## 改善箇所説明図

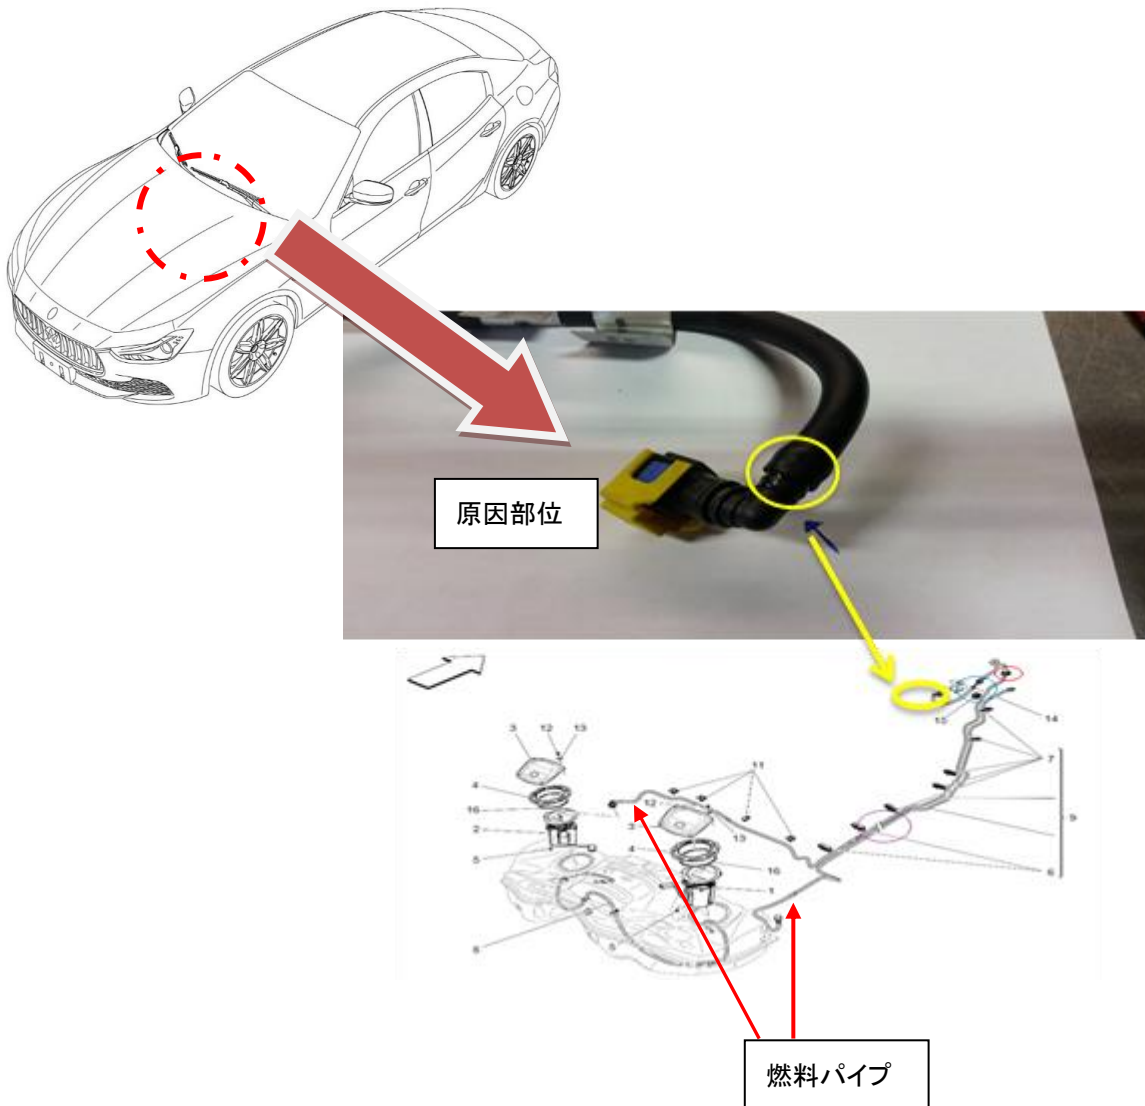
燃料供給パイプの製造が不適切なため、接続カプラー取付部のパイプの内側が損傷しているものがある。そのため、接続カプラー取付部に隙間が生じて燃料が漏れ、最悪の場合、火災に至るおそれがある。

全車両、燃料供給パイプを良品と交換する。
